2023埋運発第28号

日本原燃株式会社

廃棄物埋設確認申請書の変更について

(1号廃棄物埋設地)

図 1-イ(イ)-1 廃棄物埋設地の設計図(1)

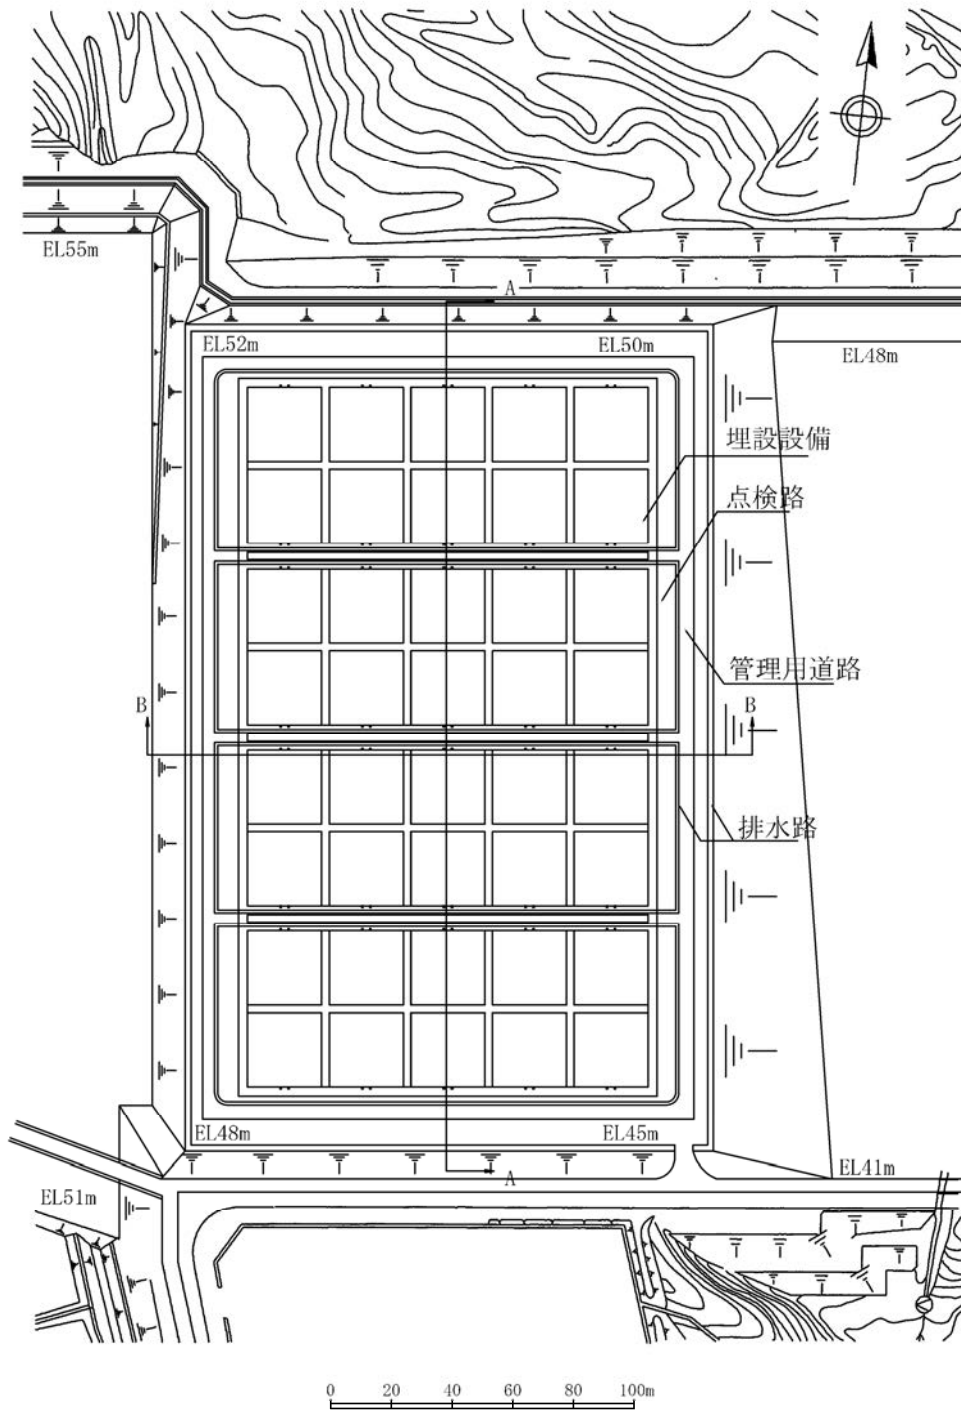
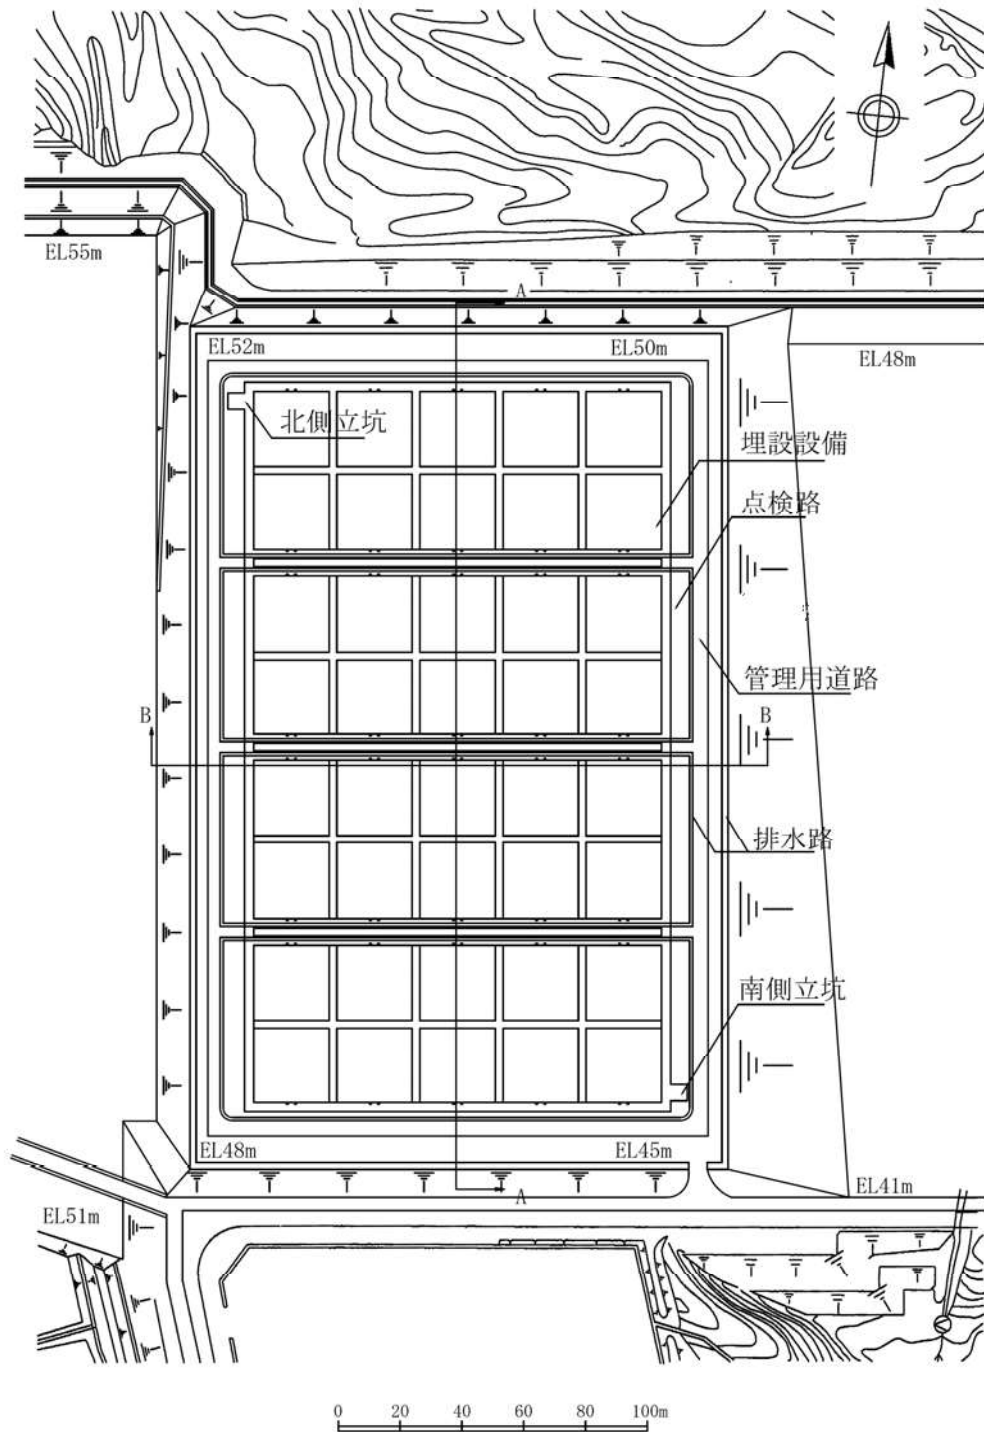
また、排水・監視設備の構造図および廃棄物埋設地の設計図について、点検路に係る事業変更許可の平面図にあわせて記載内容を見直すことから変更を行う。

頁 (変更後)	頁行 (変更前)	変更後	変更前
別紙-2 別2-7 表	別紙-2 別2-7 表	1. 事項 (1) 確認事項・確認方法・判定基準・確認単位・確認時期・確認順番号 別添-1に示すとおり。	同左 別添-2に示すとおり。
添付書類一 1-イ(イ)-1 図	添付書類一 1-イ(イ)-1 図	図1-イ(イ)-1 廃棄物埋設地の設計図(1) 別添-1に示すとおり。	同左 別添-3に示すとおり。
添付書類一 1-イ(ロ)-2 図	添付書類一 1-イ(ロ)-2 図	図1-イ(ロ)-2 埋設設備及び排水・監視設備の 構造図(2) 別添-1に示すとおり。	同左 別添-4に示すとおり。
添付書類五 5-1 表	添付書類五 5-1 表	表5-1 1号廃棄物埋設施設 埋設 計画 別添-1に示すとおり。	表5-1 1号廃棄物埋設施設 埋設 計画 <u>数量</u> 別添-5に示すとおり。
